Ihr Schreiben: ...
 Unser Zeichen: 544-2017/V06 ST01b
 Telefon: +49 (0) 8161 8853 250
 Telefax: +49 (0) 8161 8069 248

Schalltechnische Stellungnahme
BV: 1.Änderung Bebauungsplan Nr. 1 „Gewerbegebiet Bruckbach“

Abbildung 1 TF 1 bis TF 7, Bebauungsplan Nr. 1

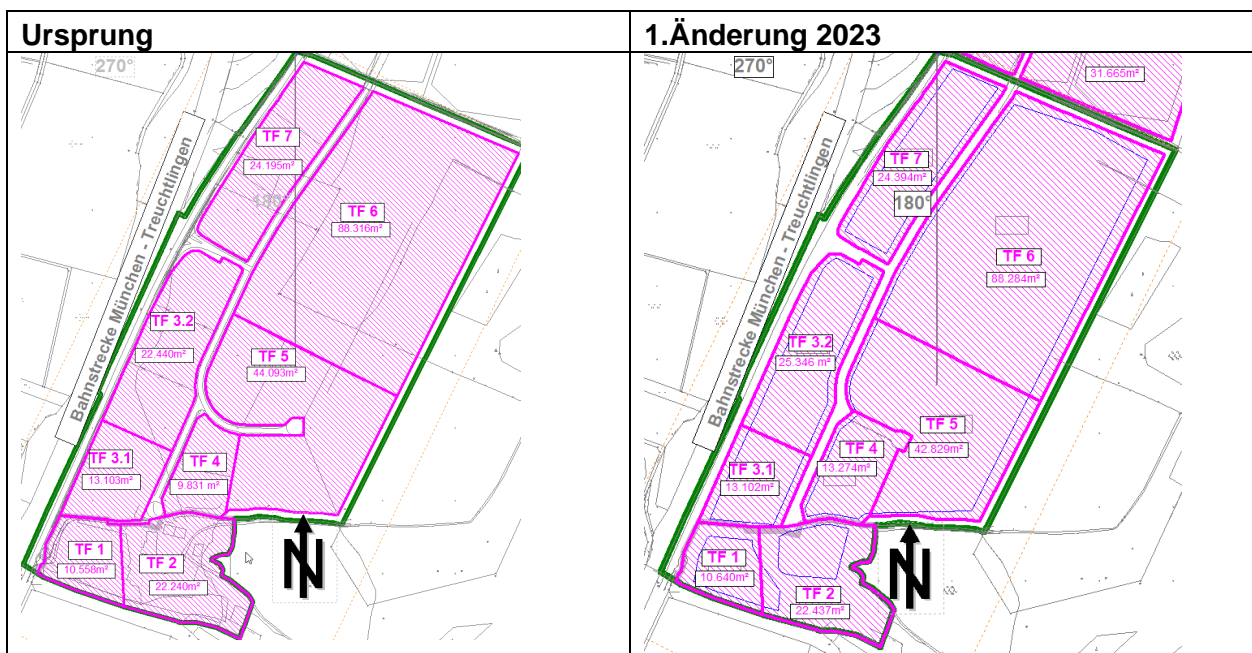
Mit der 1.Änderung ändert sich zum Teil die Lage und die Größe der Teilflächen (TF), siehe Abbildung 1. So dass eine Anpassung der Emissionskontingente erforderlich ist.
